**Modulo per la presentazione delle osservazioni per i piani/programmi/progetti sottoposti a procedimenti di valutazione ambientale di competenza statale****Presentazione di osservazioni relative alla procedura di:**

**ID\_VIP 5500 - Progetto di un impianto eolico composto da 10 aerogeneratori dell'altezza di 180 m, della potenza nominale di 5,6 MW ciascuno, con una potenza totale di 56 MW da realizzarsi nei comuni di Ortanova (FG), Ortona (FG) e Stornara (FG), in località "Posta delle Canne " e "Mascitelli".**

La scrivente Società AIP 2 s.r.l., in qualità di proponente del progetto eolico denominato "Spartivento", contraddistinto al codice prov. FG nr 2021/00214/VIA, espone quanto segue.

# ALLEGATO 4

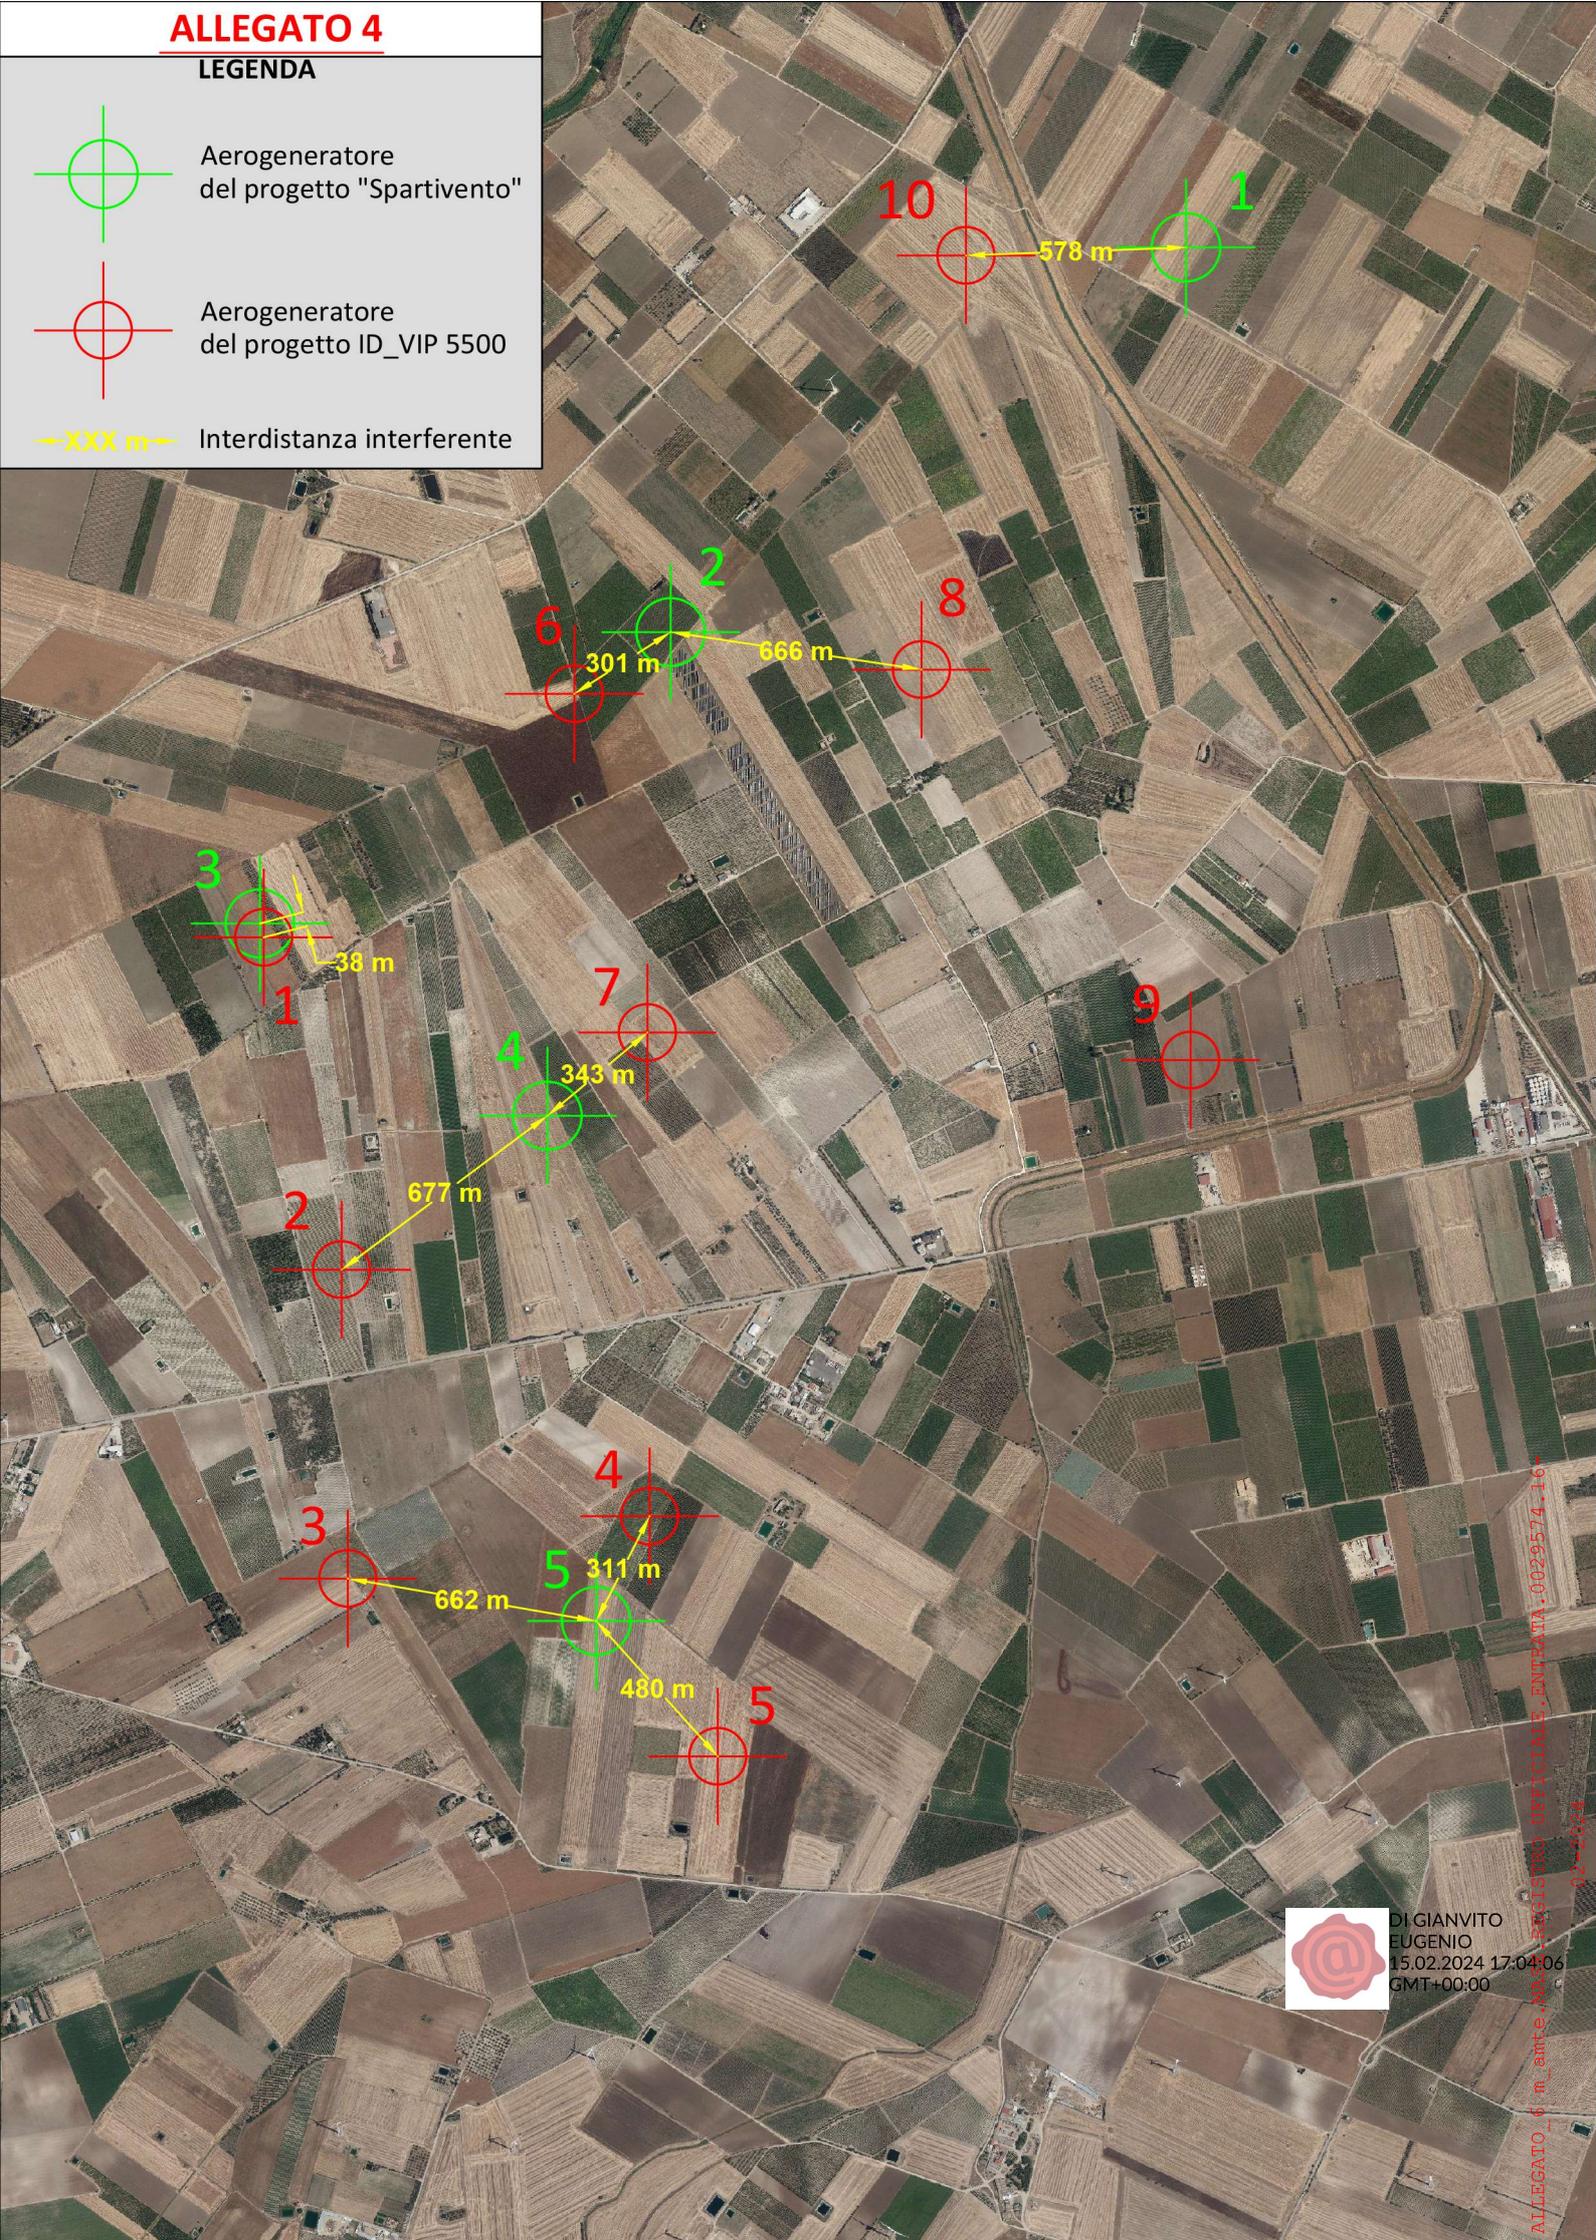
che il progetto eolico **ID\_VIP 5500** presenta delle palesi interferenze con il citato progetto di parco eolico denominato “Spartivento” della proponente.

Specificatamente le interdistanze di seguito indicate tra gli aerogeneratori del progetto Spartivento e quelli del progetto **ID\_VIP 5500** sono inferiori alla distanza prevista alla lettera n, punto 3.2 dell'allegato 4 al D.M. del 10.09.2010, di 5 volte il diametro del rotore dell'aerogeneratore del progetto Spartivento :

- la WTG 1 del progetto eolico **ID\_VIP 5500** dista 38 m dalla WTG 3 del progetto Spartivento;
- la WTG 2 del progetto eolico **ID\_VIP 5500** dista 677 m dalla WTG 4 del progetto Spartivento;
- la WTG 3 del progetto eolico **ID\_VIP 5500** dista 662 m dalla WTG 5 del progetto Spartivento;
- la WTG 4 del progetto eolico **ID\_VIP 5500** dista 311 m dalla WTG 5 del progetto Spartivento;
- la WTG 5 del progetto eolico **ID\_VIP 5500** dista 480 m dalla WTG 5 del progetto Spartivento;
- la WTG 6 del progetto eolico **ID\_VIP 5500** dista 301 m dalla WTG 2 del progetto Spartivento;
- la WTG 7 del progetto eolico **ID\_VIP 5500** dista 343 m dalla WTG 4 del progetto Spartivento;
- la WTG 8 del progetto eolico **ID\_VIP 5500** dista 666 m dalla WTG 2 del progetto Spartivento;
- la WTG 10 del progetto eolico **ID\_VIP 5500** dista 578 m dalla WTG 1 del progetto Spartivento.

Tanto premesso, anche in considerazione della documentazione versata in atti che comprova uno status anteriore e prioritario, sia sotto il profilo formale che sostanziale, del progetto eolico denominato “Spartivento” a dispetto del progetto ID\_VIP 5500, si invitano le amministrazioni precedenti a porre in essere ogni opportuna procedura di tutela relativamente all’autorizzazione paesaggistica rilasciata al progetto eolico “Spartivento” e pertanto a verificare la compatibilità dell’iniziativa ID\_VIP 5500 con il provvedimento autorizzativo ottenuto con la D.D. della Provincia di Foggia n. 1551 del 02/10/2023.
